改善箇所説明図

エンジンコントロールモジュール

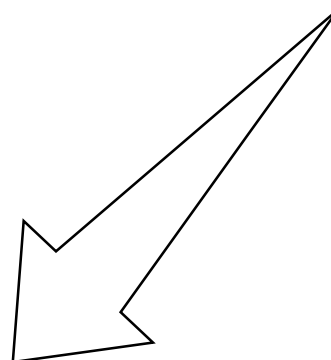
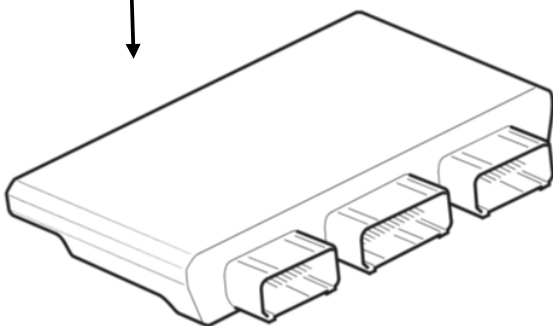
エンジンコントロールモジュールにおいて、制御プログラムが不適切なため、周囲の温度が高くなかつ渋滞路を走行するとエンジンが異常に高温になる場合がある。そのまま走行を続けるとオーバーヒートを起こし、走行不能となるおそれがある。

全車両、対策版エンジンコントロールモジュール用ソフトを再設定する。

識別 対策後は車台番号末尾付近に青色のペイントマークを塗布する。
